SDM-SS-163683-19

Asunto: Solicitudes respuesta a requerimientos en Diálogo Ciudadano.

Asunto: Análisis de Movilidad – Proyecto Parque Japón.
Referencia: SDM-26300 de enero 28 de 2019

Asunto: Observaciones a la propuesta del diseño de señalización para el proyecto Parque Japón ubicado en el sector de la KR 11 entre CL 86A y CL 87.

Figura 1. Perfil propuesto Carrera 11A

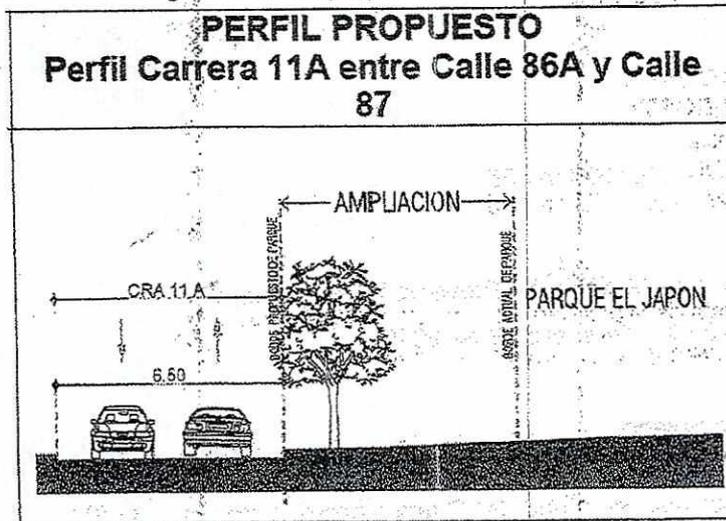
Revisadas las alternativas de movilidad planteadas en el documento radicado, para mitigar los posibles impactos generados por la eliminación de la calzada oriental de la Carrera 11A entre Calle 87 y Calle 86A se considera viable la alternativa 3, consistente en adecuar la calzada occidental de la Carrera 11A entre Calle 87 y Calle 86A en doble sentido de circulación (ver figura 1), bajo las siguientes consideraciones:

- Mitiga los impactos que se puedan generar en el corto plazo y aquellos previstos una vez entre en funcionamiento el Plan Parcial de Renovación Urbana Proscenio.
- Garantiza accesibilidad a los predios localizados en el área de influencia sin generar sobre-recorridos, considerando que los sentidos viales actuales (y que hacen parte del inventario oficial de la Secretaría Distrital de Movilidad) se mantienen.
- Ofrece condiciones de seguridad vial a todos los usuarios de la vía. No obstante lo anterior, al final del documento se emiten recomendaciones a tener en cuenta para complementar la propuesta.

A continuación se listan recomendaciones a tener en cuenta en la propuesta:

1. Elevar consulta a la Secretaría Distrital de Planeación sobre la viabilidad normativa para la modificación del perfil vial de la Carrera 11A entre Calle 86A y Calle 87.

2. Revisar las trayectorias vehiculares en las vías colindantes del Parque Japón, de tal manera que se garanticen radios de giro para vehículos pesados, específicamente vehículos de emergencia y de basuras.

3. La propuesta de intervención de la Carrera 11A entre Calle 86A y Calle 87 debe estar acompañada por la demarcación y señalización correspondiente, conforme el Manual de Señalización Vial (Resolución 1885 de 2015 del Ministerio de Transporte). Se recomienda que los diseños de señalización incorporen medidas y/o elementos de pacificación del tránsito.
